福建建工集团有限责任公司

设计修改通知便函

工程名称	福建三明市装配式建筑生产基地——7#砂石堆场厂房			工程编号	JGFZ201713-7		
修改专业	建筑			修改函号	1		
主送收件单位	福建建祥建筑科技有限责任公司			主送收件人	工程部		
抄送收件单位	施工单位			抄送收件人	项目部		
发文日期	2021年11月8日			修改张数	6		
函件收到回复	电话: 0591-83292156			接收人	廖建明		
会签	建筑	结构	给排水	电气	暖通		
更改理由	1. 原设计图纸错、漏、碰、缺的更正。 2. 原设计计算的更正。 3. 原构造设计的改进或完善。 4. 其它工种设计人员要求配合更改。 5. 地质条件与原资料有出入造成的修改。 ☒ 6. 建设单位要求更改。 7. 施工单位要求更改。 8. 货源供应情况的变化。 9. 施工条件变化。 10. 审查意见。						
变更内容	修改依据: 由于建设单位生产工艺改进调整, 7#砂石堆场厂房室外坡道上方需增加钢结构围护外墙和屋面						
	1. 建施02~03: 一层平面图和屋面层平面图中, 上料仓和砂石料库室外坡道上方增加浅蓝色压型金属板外墙板和彩钢屋面, 具体修改详见附图1~2, 附图5所示 2. 建施03~04: 剖面图和立面图中, 上料仓和砂石料库室外坡道上方增加浅蓝色压型金属板外墙板和彩钢屋面, 具体变更详见附图3~7所示

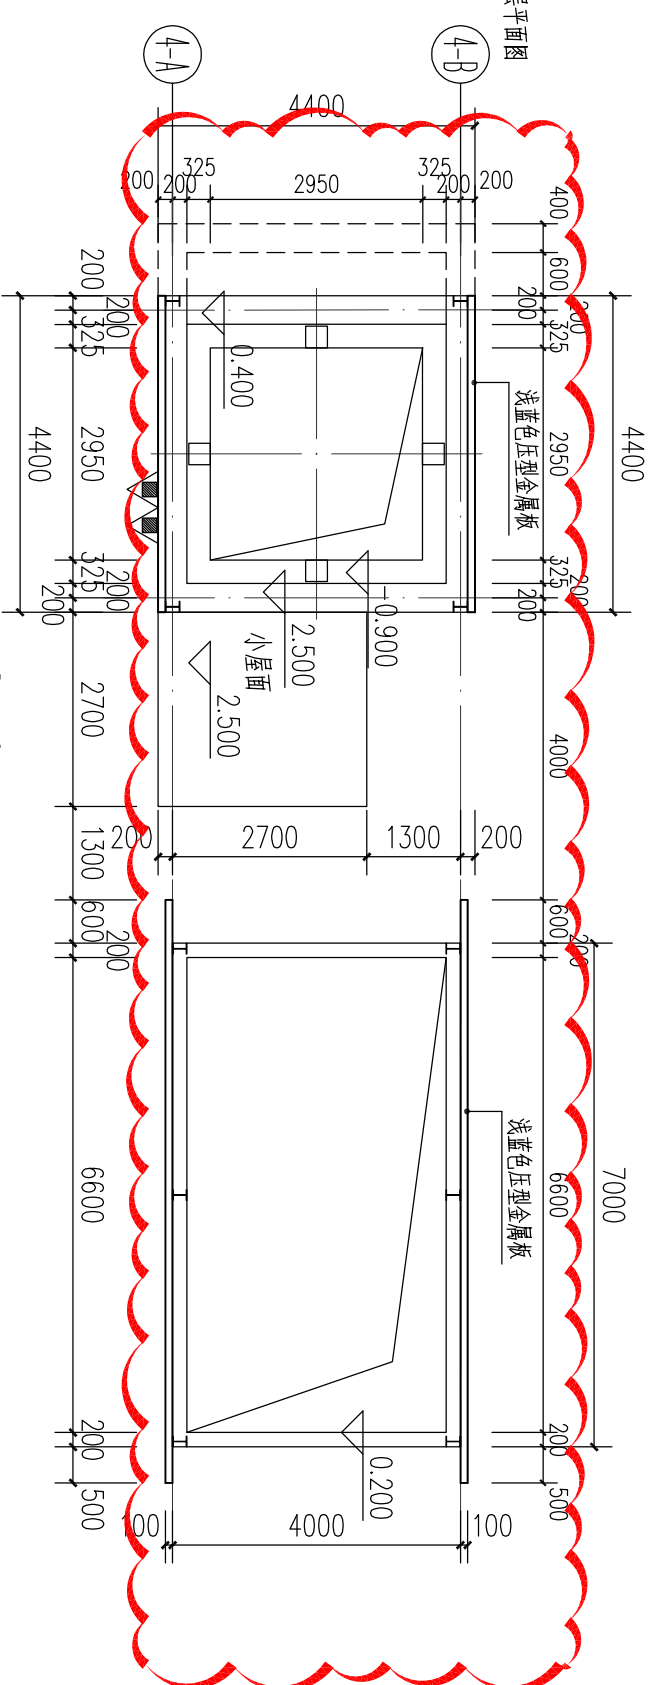
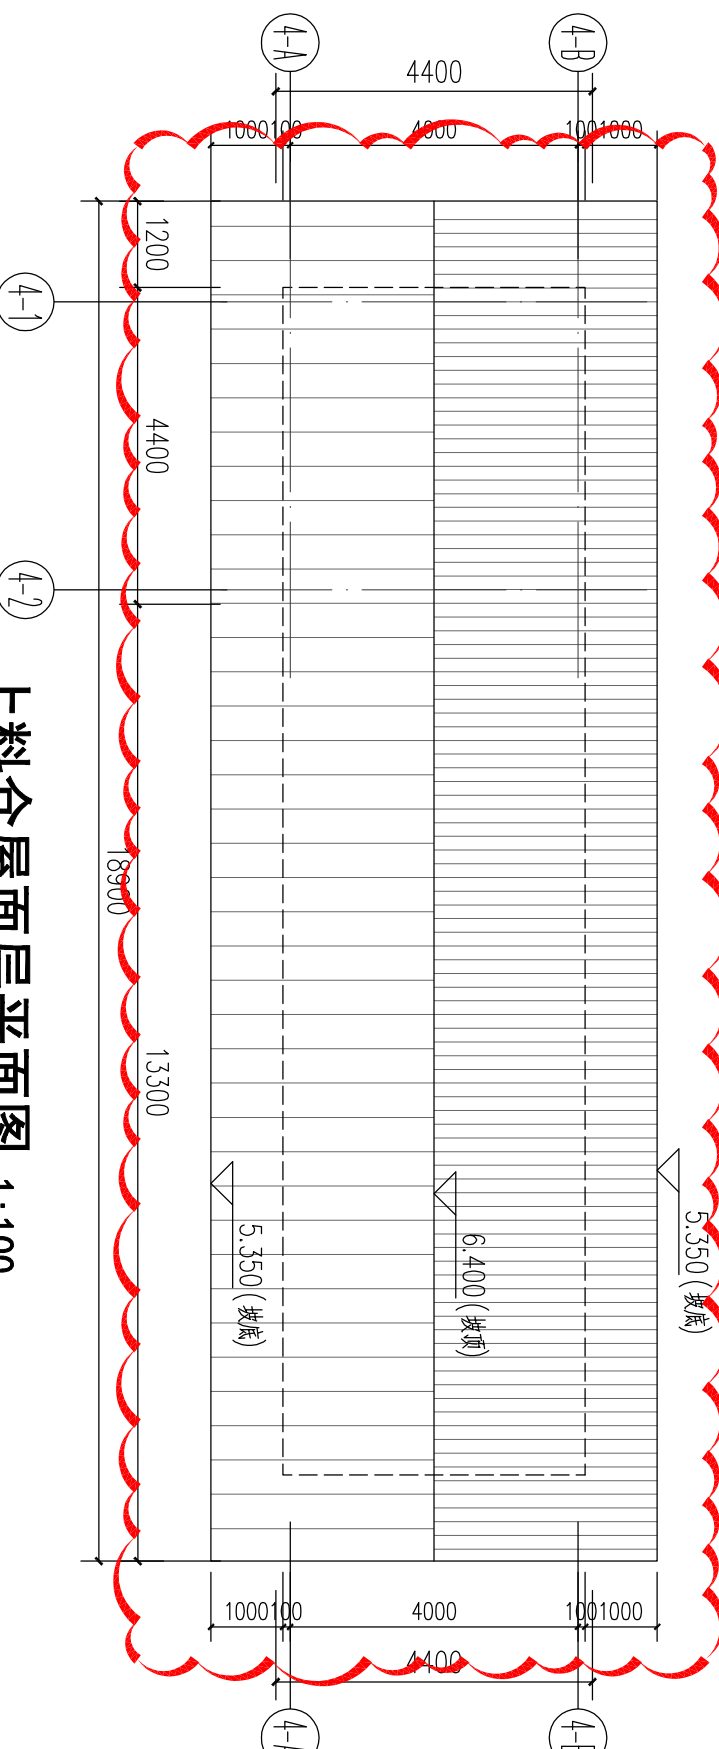
1, 建筑02中: 上料仓一层平面图, 上料仓和室外坡道上方增加浅蓝色压型金属板外墙板和彩钢屋面, 原坡道处防护栏杆取消, 上料仓4-2轴右侧增加上料仓控制室, 具体修改详见附图1所示	变更内容
1, 建筑02中: 上料仓一层平面图, 上料仓和室外坡道上方增加浅蓝色压型金属板外墙板和彩钢屋面, 原坡道处防护栏杆取消, 上料仓4-2轴右侧增加上料仓控制室, 具体修改详见附图1所示	附图1: (变更前)
1, 建筑02中: 上料仓一层平面图, 上料仓和室外坡道上方增加浅蓝色压型金属板外墙板和彩钢屋面, 原坡道处防护栏杆取消, 上料仓4-2轴右侧增加上料仓控制室, 具体修改详见附图1所示	附图1: (变更后)

附图4:

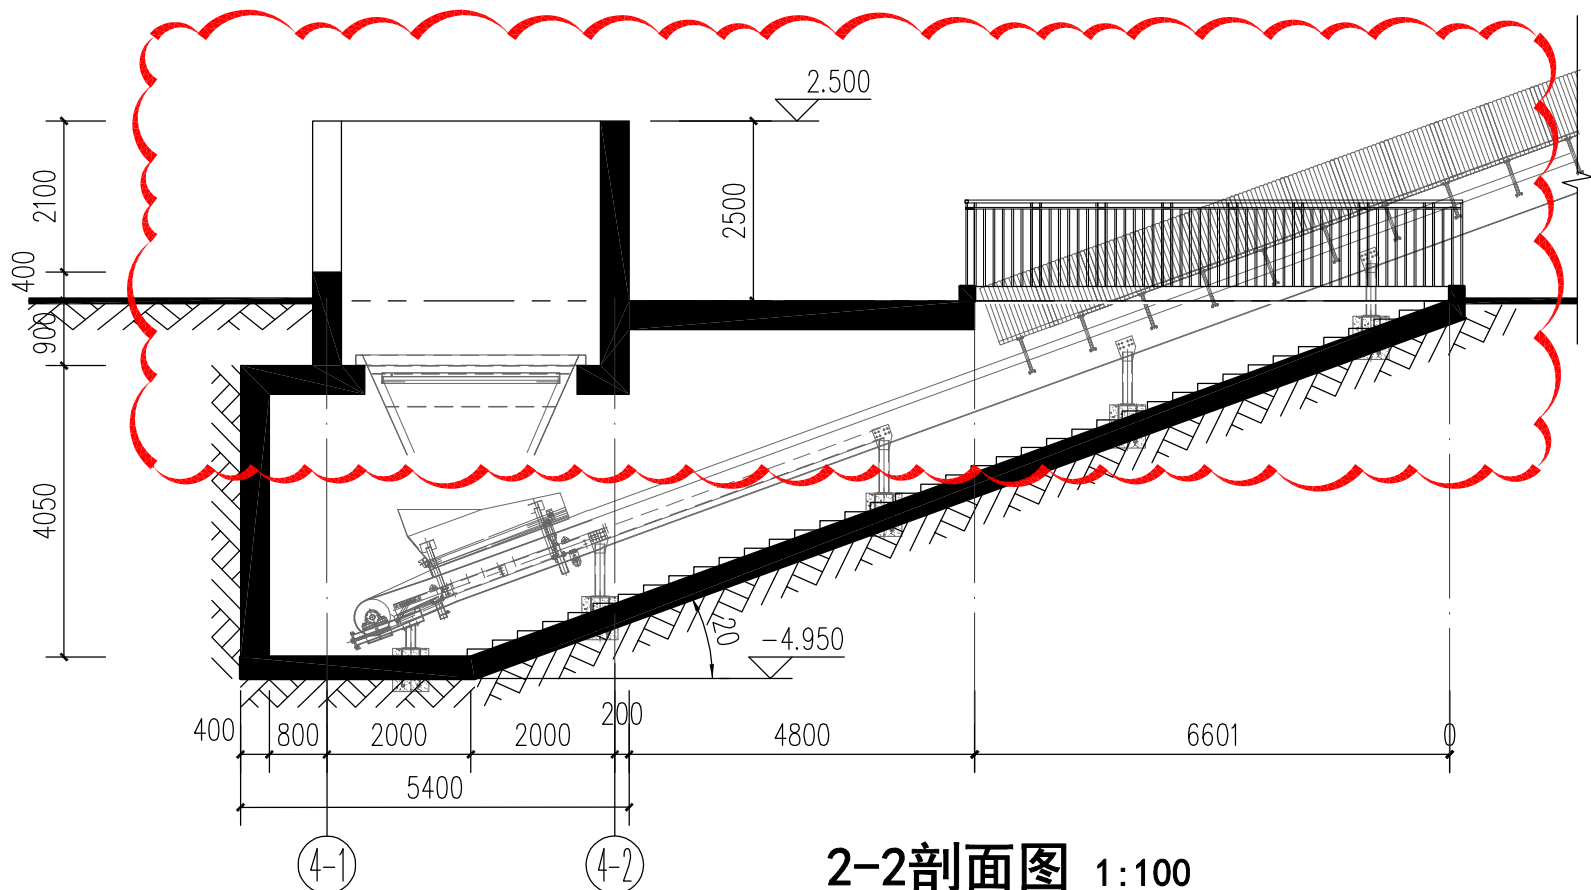
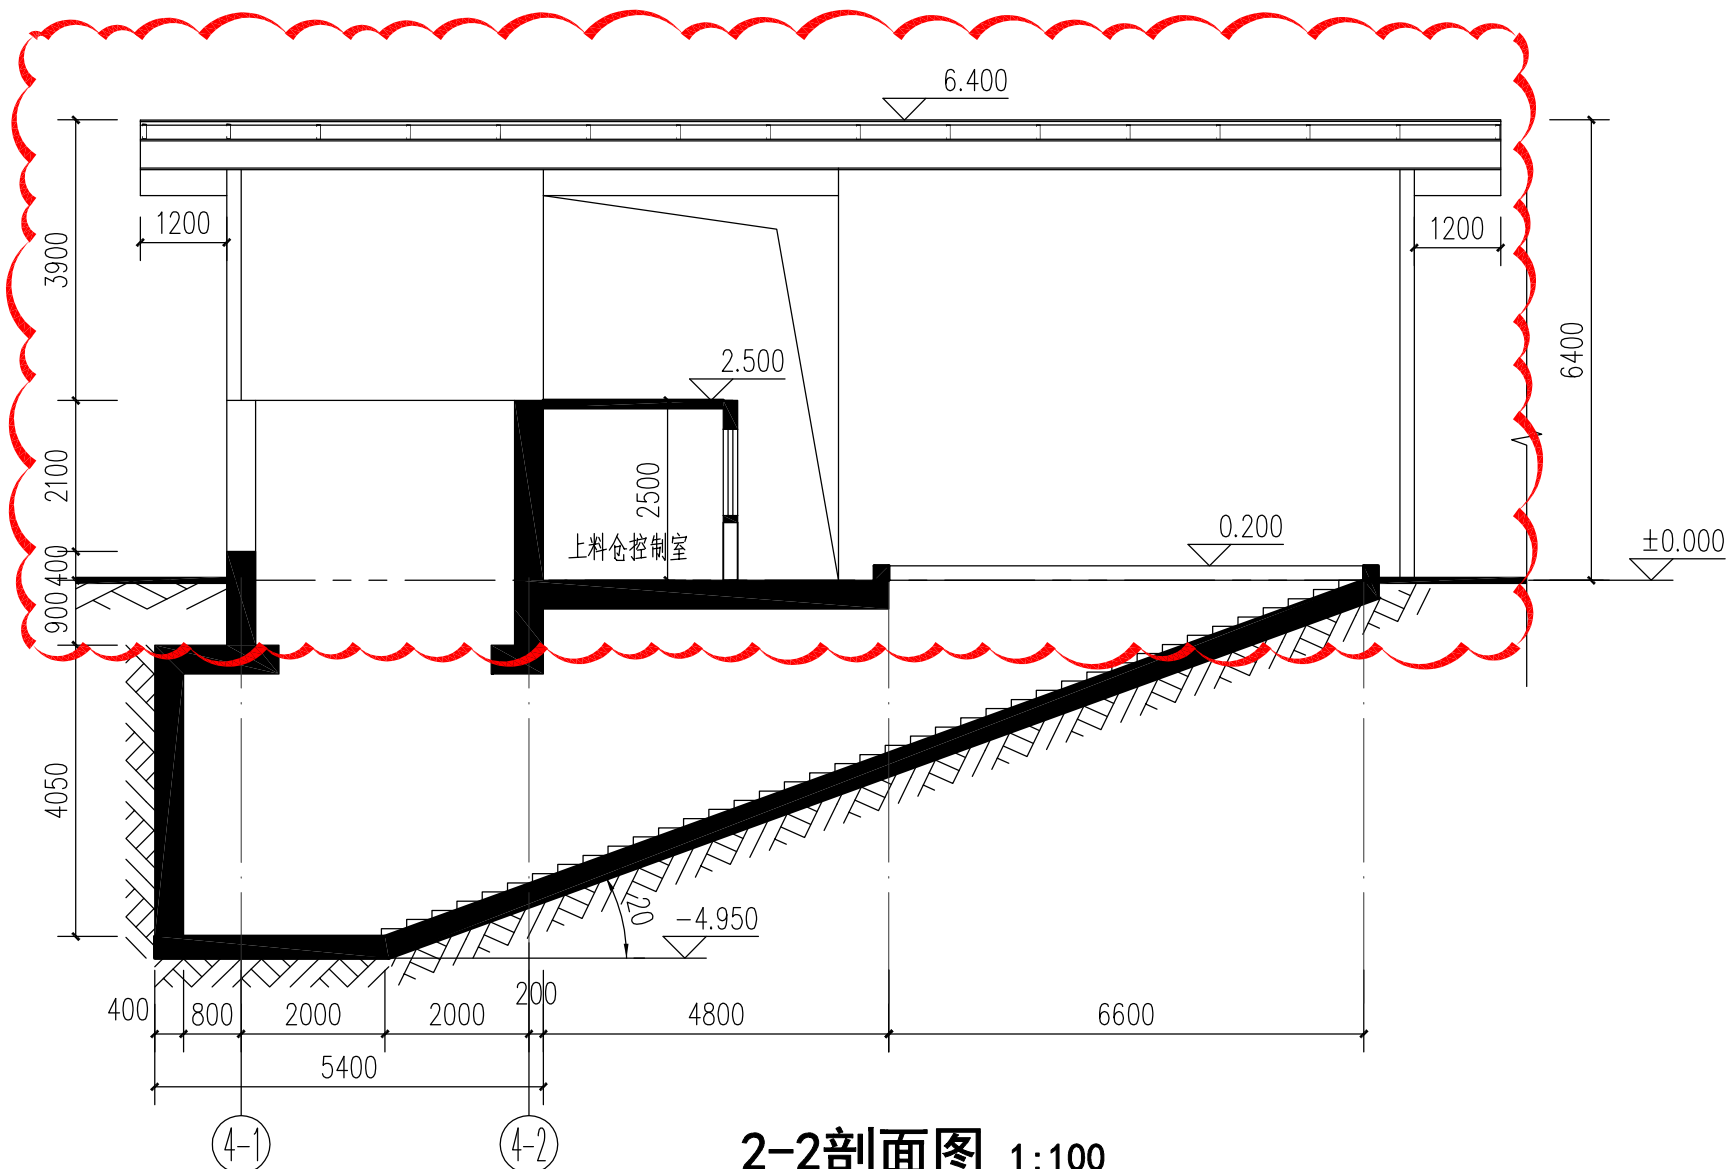
1, 建施03中: 上料仓2-2剖面图, 上料仓和室外坡道上方增加浅蓝色压型金属板外墙板和彩钢屋面, 原坡道处防护栏杆取消
上料仓4-2轴右侧增加上料仓控制室, 具体修改详见附图4所示

附图5:

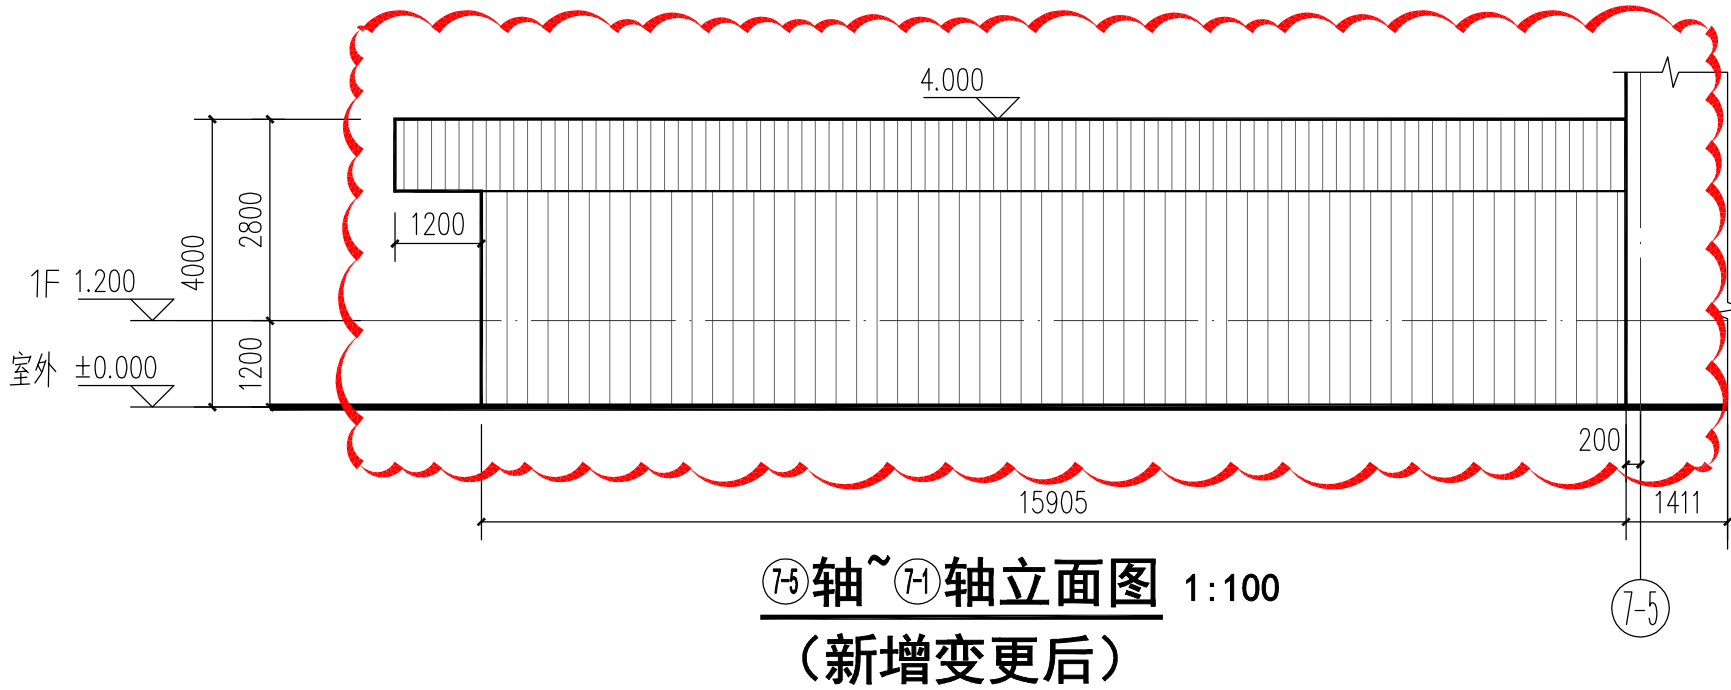
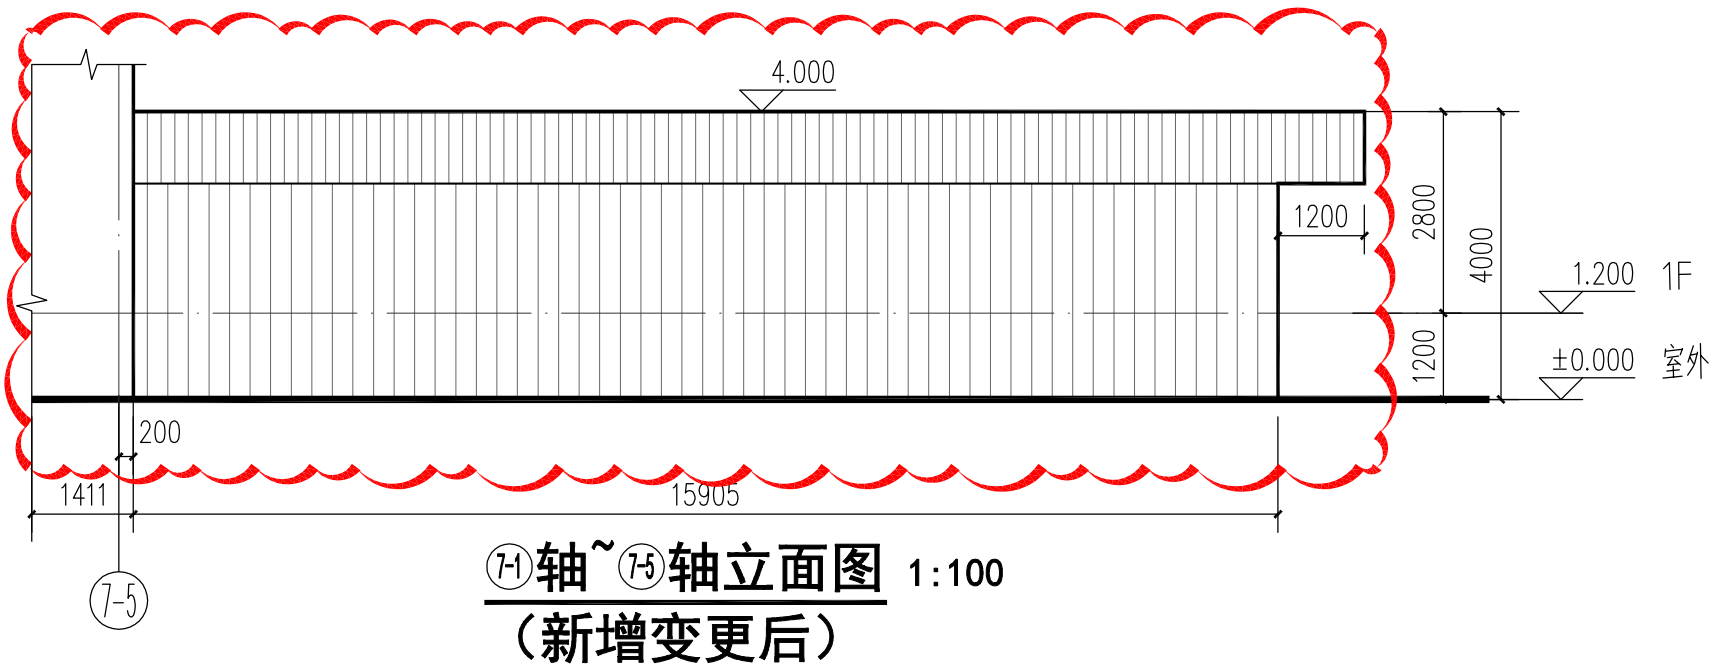
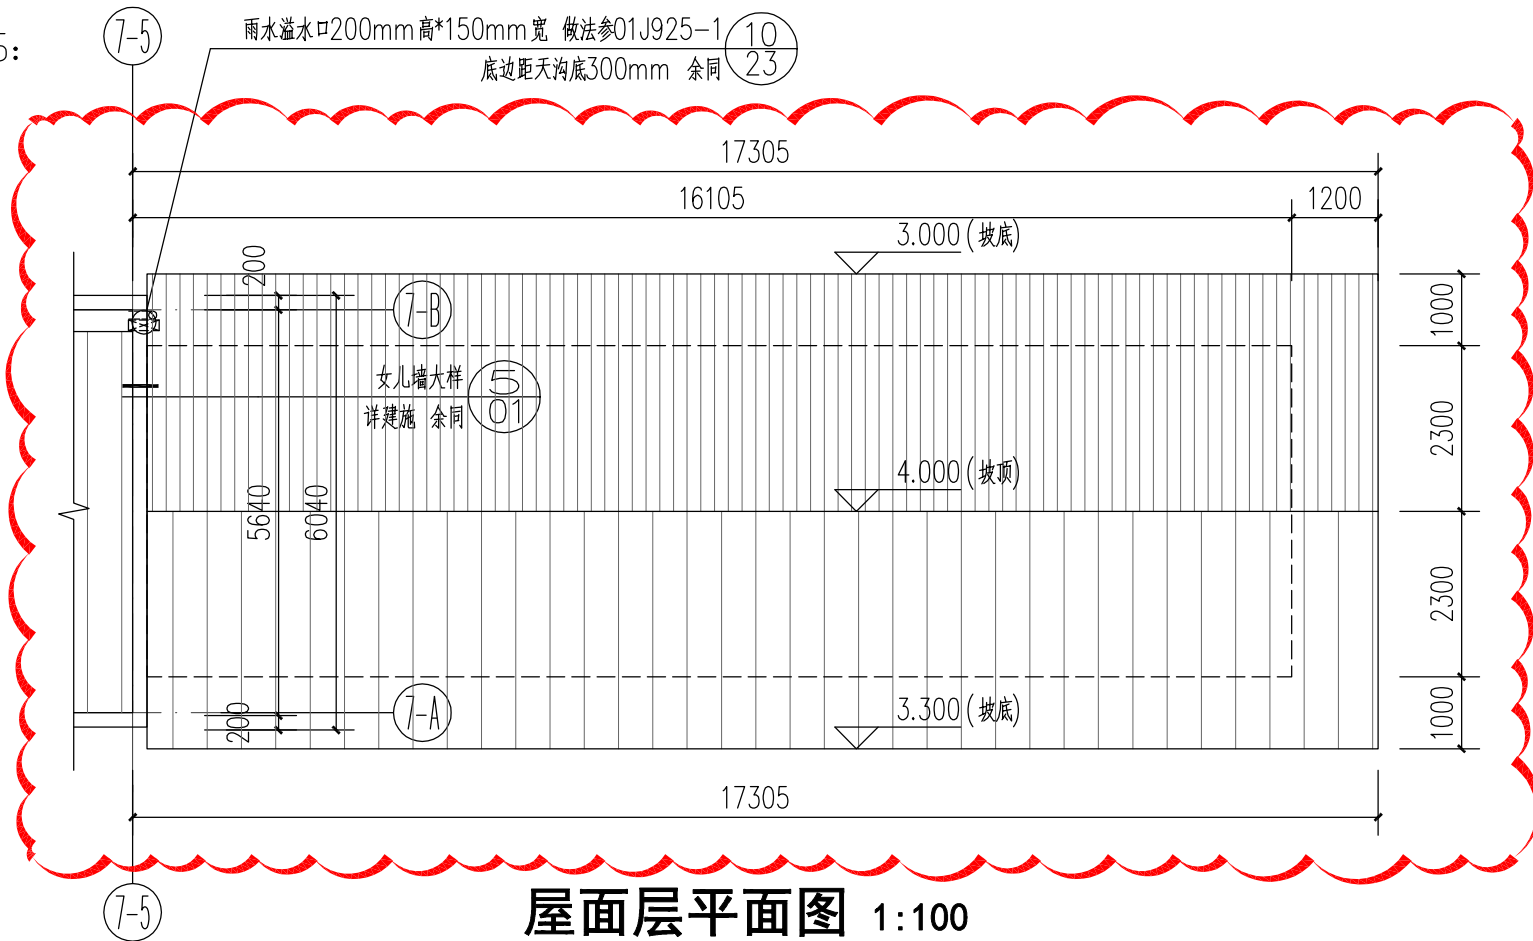
1, 建施03中: 屋面层平面图, 砂石料库室外坡道上方增加浅蓝色压型金属板外墙板和彩钢屋面, 原坡道处防护栏杆取消
新增⑦轴~⑮轴立面图, ⑮轴~⑦轴立面图具体修改详见附图5所示
